Krycí list ZBV

Název a evidenční číslo Stavby: II/322 Týnec nad Labem, ev.č. 322-005 Název stavebního objektu/provozního souboru (SO/PS): SO 201 II/322 Týnec nad Labem, ev.č. 322-005	Číslo SO/PS / / číslo Změny SO/PS: 201/4	Číslo ZBV: 4
--	---	------------------------

Změnový list

Dílčí změny:**Provedení sanace nalezeného nepoužívaného kanalizačního řádu v poloze u OP1 zasahujícího svým horním povrchem do úrovně výkopu**

PŮDORYS 1:100

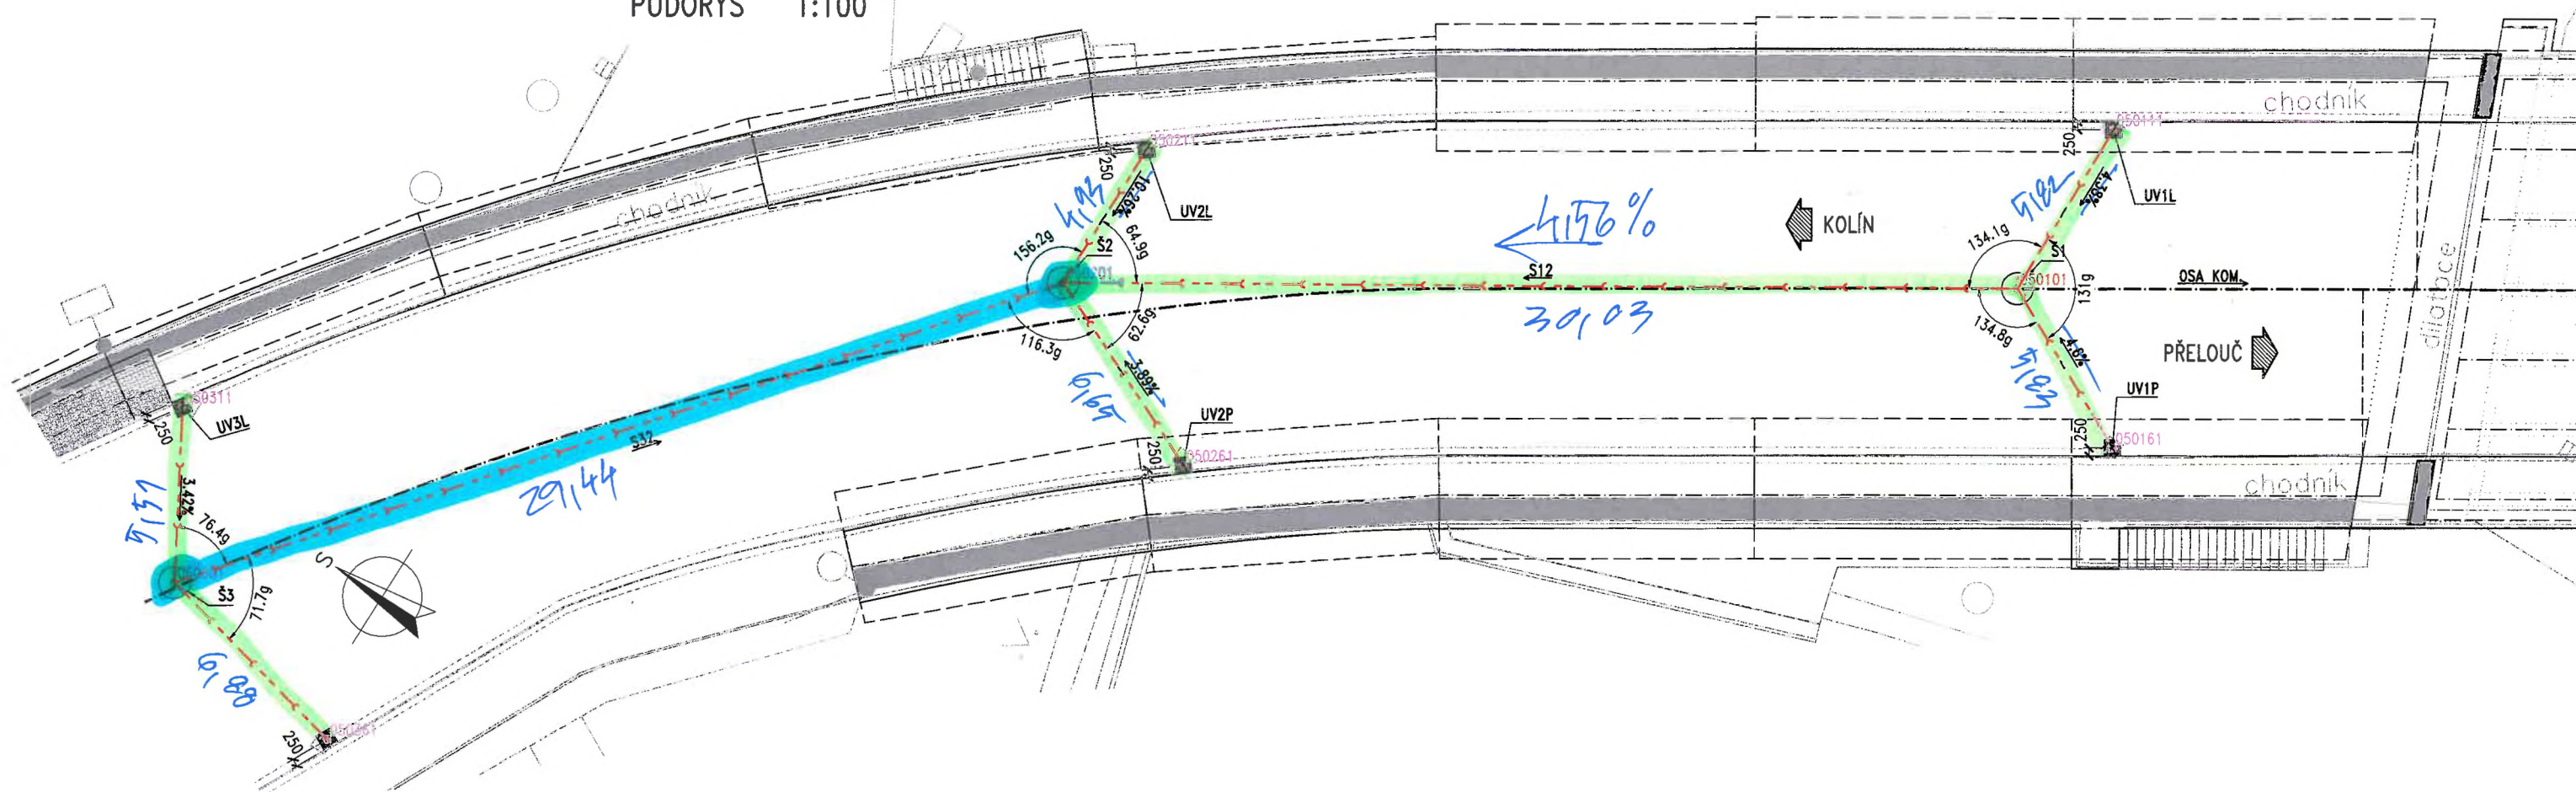
Dle PD příloha 902/1-5 (doklad č.15) byla realizována nová kanalizace, DN 400 (Š1-Š2) a DN 200 (spojení hlavního kan. řádu s UV).Položky URS CÚ 1-2023 č.871353121 a 871393121 vč. mat. položek č.28611167 a 28611184, obyp potrubí v pol.č.175151101 vč. mat. položky 583331200 (doklad č.20).

OBNOVA KANALIZACE – PŘÍČNÉ ŘEZY 1:25

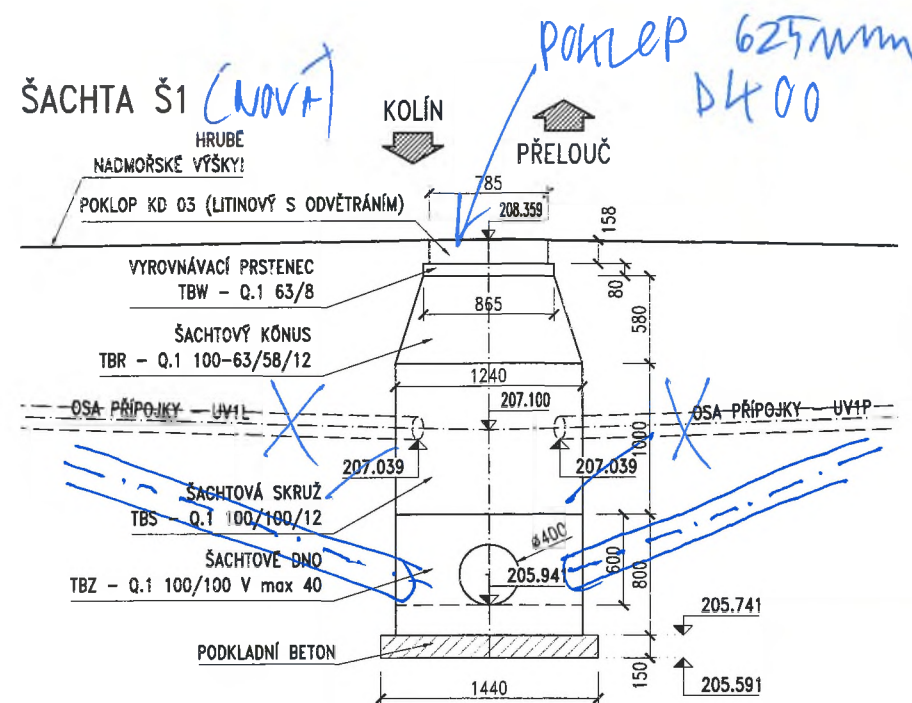
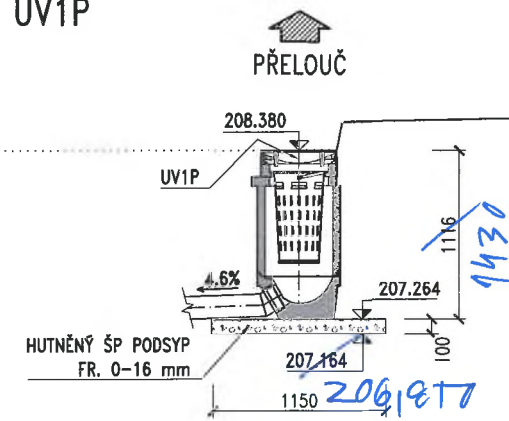
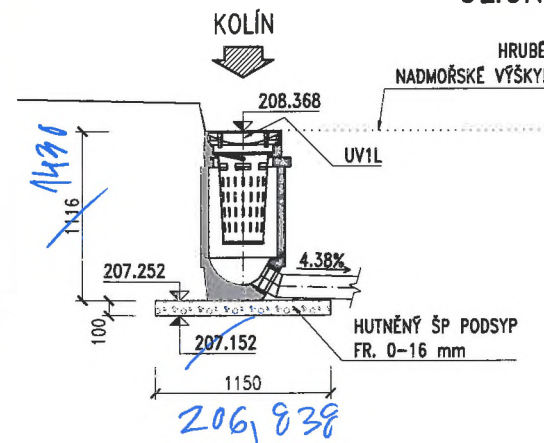
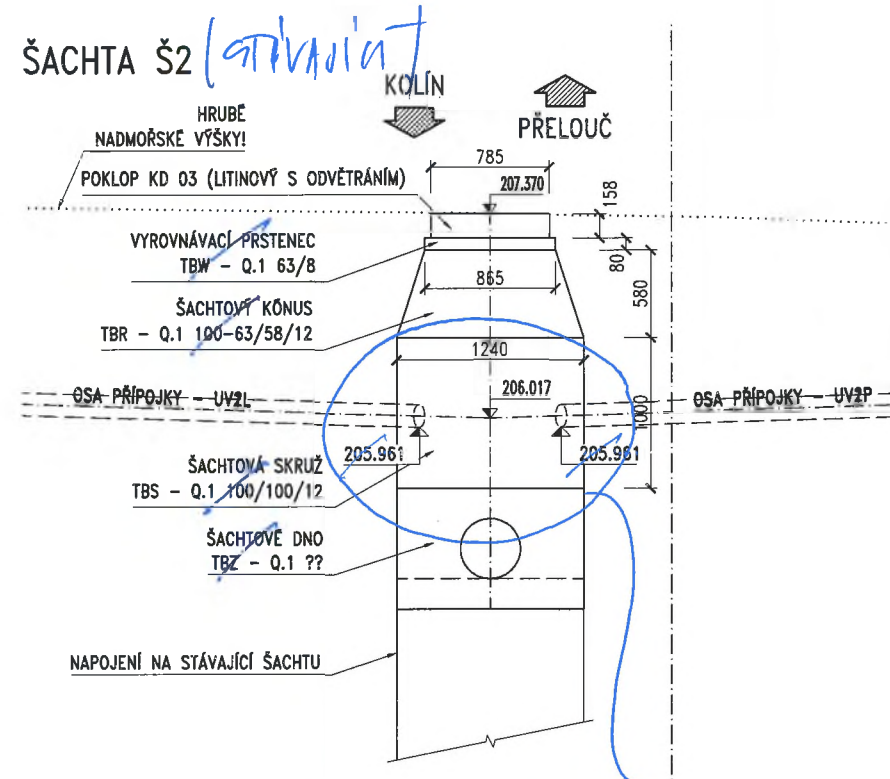
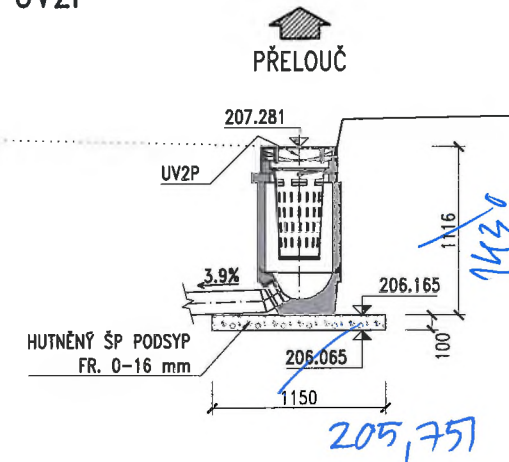
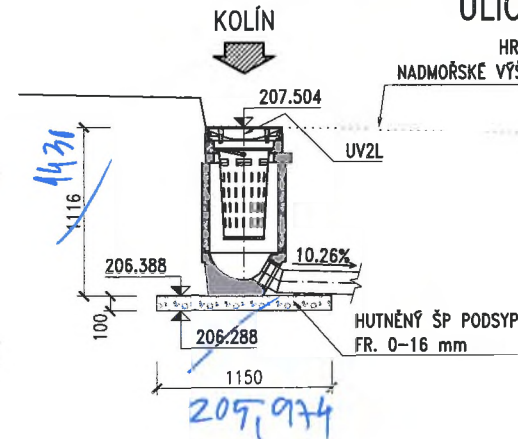
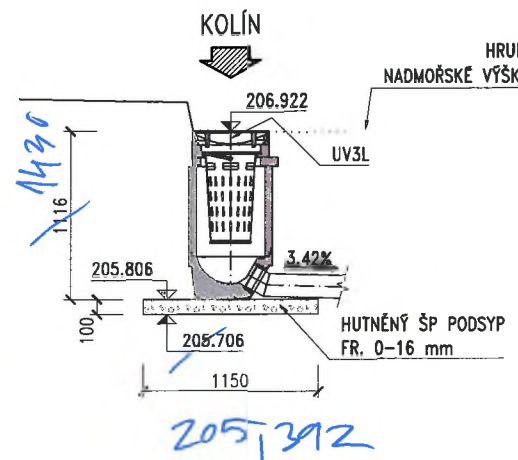
Pod šachtou realizovány podkladní beton tl.150 mm, pod UV ŠD podsyp tl.100 mm dle přílohy č.902/2, položky URS CÚ 1-2023 č.451572111 a 452313161.

Osazení uličních vpustí v položkách URS CÚ 1-2023 č.895941301, 895941314, 895941323 a 895941332, vč. mat. položek č.59224498, 59223857, 59224488 a 59224494. Osazení poklopů šachty a UV v položkách URS CÚ 1-2023 č.899104112 a 899204112 a materiálové položky č.55241003 a 55241040.
